工事名 平成27年度 清県橋 第2号 (主)清水富士宮線(逢初橋)橋梁耐震補強工事

題名 設計照査について

木内建設株式会社 CPDS番号:00023108

(正面図)

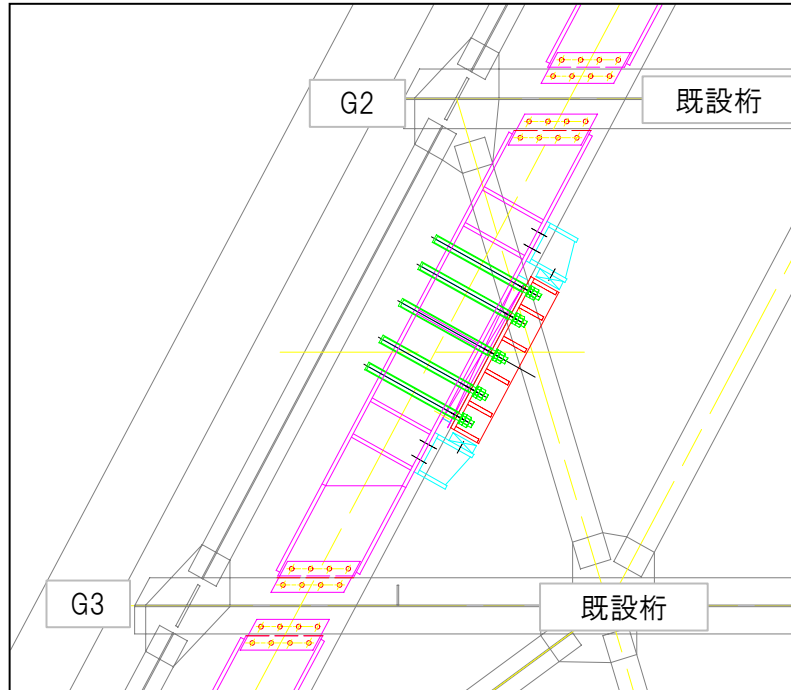
水平力分担構造の横梁の設置が、既設桁が斜橋の為、左右の桁勾配、フランジの勾配が違い、取付プレートと既設桁の高さが合わない為、フィラーを設置しなければならないが、横梁のウェブ部分は一定勾配でしか加工できない為、桁毎、厚みを変えなければならない、加工も容易ではない。

※ 正面図では、桁フランジと横梁ウェブが同じ勾配に描かれているが、実際は各々勾配が異なる。

(平面図)

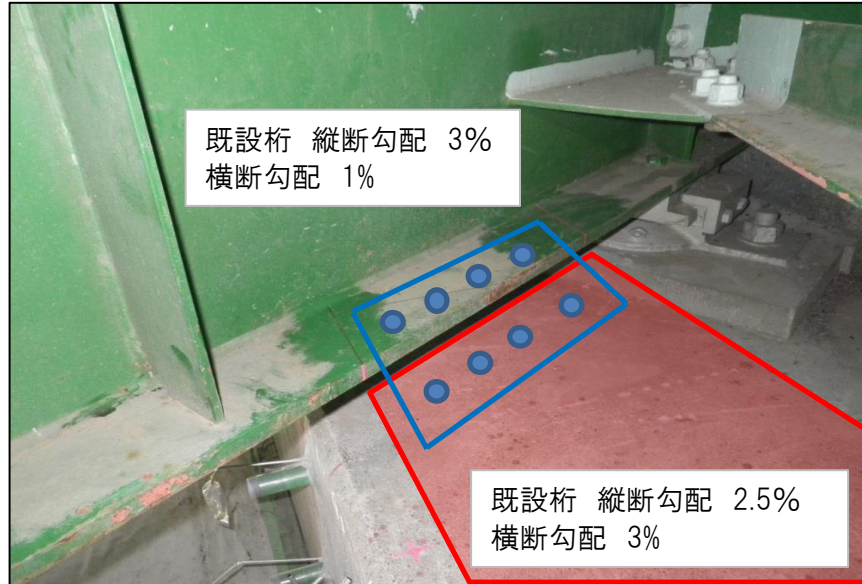
※ G2、G3桁で勾配、高さも異なっている。

○設計図に、フィラープレートの寸法が表記されていたが、設計図のとおり製作する前に、既設を測量し照査を行った結果、各既設桁の勾配等、考慮されていない既設桁のフランジ厚と横梁ウェブ厚の違いを調整するだけのフィラープレートであった。横梁の橋軸方向の縦断勾配は、左右どちらかの桁の縦断勾配に合わせなければプレートと既設桁の隙間を埋めるフィラーの形状が複雑になってしまう。ここで、設計の段階で、検討された工法比較の一部を確認する。
